Byggingarlýsing

Brekkugerði 19

Brekkugerði 19

Svör við athugasemdum eftir grenndarkynningu

Mynd 1. Samþykktar teikningar hjá Borgarvefsjá Reykjavíkur

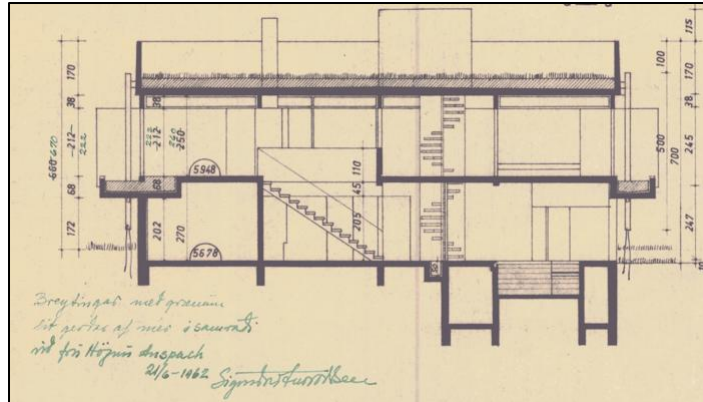
1. Í umsögn húseigenda Heiðargerðis 70 er því haldið fram að 3.hæð hafi verið bætt við húsið við Brekkugerði 19 og húsið þar með hækkað um eina hæð. Þarna er farið með rangt mál þar sem um er að ræða þakpall sem hefur verið í húsinu frá upphafi byggingar eins og sést á samþykktum teikningum hjá Reykjavíkurborg frá árinu 1961. (*Sjá mynd 1 að neðan*) Þann 13. janúar 2025 kom úttektarmaður byggingarfulltrúa Reykjavíkur í lokaúttekt í Brekkugerði 19 til að sannfæra að innsendar teikningar samkvæmt umsókn USK24100288 stæðust mat byggingafulltrúa Reykjavíkur.

Mynd 2. Skjáskot úr umsagnarbréfi húseigenda Heiðargerðis 70.

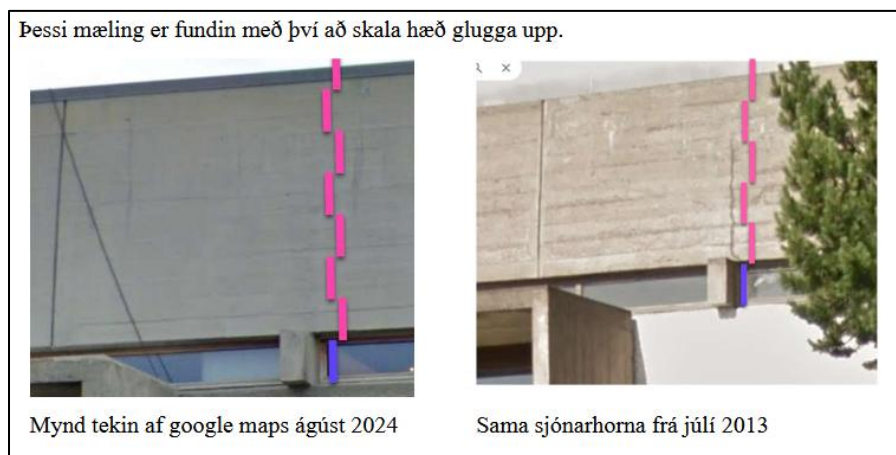
teikningum 170 cm. frá glugga. Ef myndir af núverandi handriði er bornar saman við eldri myndir er ljóst að þetta handrið og þar með húsi allt hefur verið hækkað og má áætla að sú hækkun nemi um 75 cm.

Þessi mæling er fundin með því að skala hæð glugga upp.

2. Í umsögn húseigenda Heiðargerðis 70 er því haldið fram að húsið hafi verið hækkað og leggur umsagnaraðili fram villandi framsetningu máli sínu til stuðnings. (Sjá mynd 2 að neðan).

Eins og sést á mynd 2 að ofan er hér ekki um marktæka mælingu að ræða þar sem myndin frá 2024 er þysjuð inn til þess að láta vegginn líta út fyrir að vera hærri en á myndinni frá 2013. Húseigendur við Brekkugerði 19 hafa bent húseigendum við Heiðargerði 70 á að veggurinn sé í sömu hæð samkvæmt innsendum teikningum en húseigendur við Heiðargerði 70 ákváðu að hunsu þær ábendingar. Það er því ekki hægt að álykta annað en að með þessari framsetningu séu húseigendur við Heiðargerði 70 að leggja fram vísitandi villandi upplýsingar í umsögn sinni.

Við viðgerðir á veggnum árið 2021 var leitast við að halda í áferðir steypu þannig að upphaflegar byggingaaðferð veggjar væri sýnileg en notast var við lítilla mjórri borðaklæðningu í samræmi við valkosti byggingarefna á markaði. Minni málmáfella var sett á topp veggjar í samræmi við aðrar byggingar Högnu Sigðurardóttur héraendis. Eldri

áfella var mun síðari og úr öðrum efnum en Högn notaði í sínum verkum hérlandis. Mögulega leiðir þetta til þess að upplifun húseigenda við Heiðargerði 70 er að veggurinn sé hærri en hann raunverulega er.

Mynd 3. Þakgarður Brekkugerði 19 árið 2006

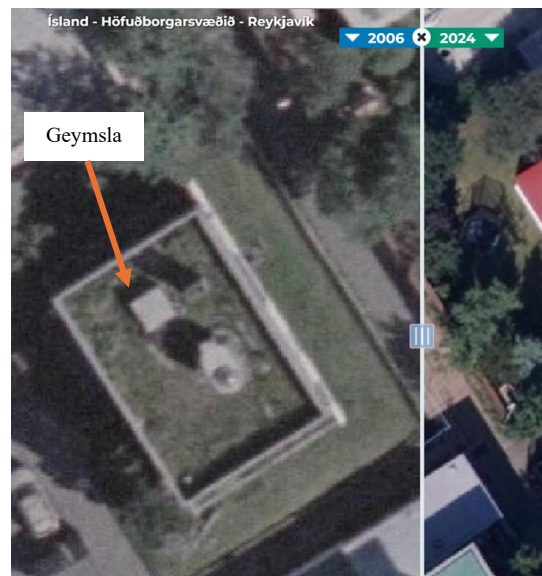
3. Í umsögn húseigenda Heiðargerðis 70 er því haldið fram að húseigendur við Brekkugerði 19 hafi byggt smáhýsi skv reglugerð HMS 9.7.6. á þakpalli hússins. Þarna er farið með rangt mál. Um er að ræða geymslu sem var byggð á byggingartíma árið 1961 og stóð til ársins 2006 eins og sést á mynd 3 hér að neðan. Sú geymsla var endurreist og lögð fram í umsókn USK24100288 til byggingarfulltrúa sem nú er í grenndarkynningu. Einnig er vert að taka fram að umrædd geymsla var á teikningum Högnu Sigurðardóttur frá byggingartíma eins og sést á mynd 4 hér að neðan og fengu eigendur jákvæða umsögn frá Minjastofnun Íslands sem fylgdi með umræddri umsókn til byggingafulltrúa.
